品 番	SH671BA	品 名	手洗付密結タンク	1 / 3
--------	---------	--------	----------	-------

衛生陶器補修品互換性情報

No. E0026

件名 タンク整流ジャバラについて

タンクふた底の違い

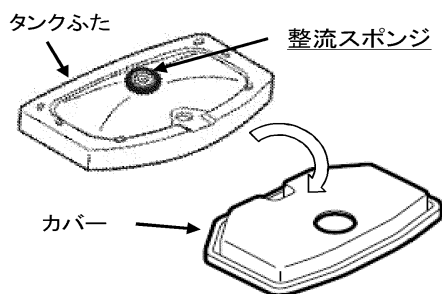
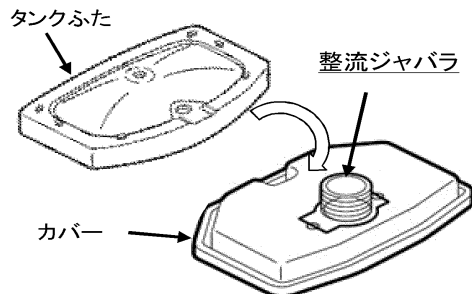
■対象製品のタンクふたには、ふた底に整流スポンジが付いているものと、付いていないものがあります。2013年6月頃から順次整流ジャバラ式に切り替えられています。
(タンクふた、カバーは製品により形状が異なります)

■旧型タンク(2013年6月頃以前)

タンクふた底に整流スポンジが付いていました。

■新型タンク(2013年6月頃以降)

内部樹脂タンクカバーに整流ジャバラが付く仕様に変更しました。

■現行製品は整流ジャバラ式に切り替わっていますので、整流スポンジは付いていません。

■現在のタンクふた、陶器タンク一式、内部樹脂タンク一式、内部樹脂カバーのみの補修品には、整流ジャバラが付いていますので、補修の際、タンクふた底に整流スポンジが付いていた場合は、はがして整流ジャバラ式に切り替えてください。

■整流スポンジを付けたまま、整流ジャバラ仕様のカバーを付けると、ふたが浮いてがたつきや漏水の原因となりますので、必ず整流スポンジは、はがしてください。

■既に整流ジャバラが付いている製品に対して、補修品を手配すると整流ジャバラがだぶる場合があります。その場合は破棄ください。
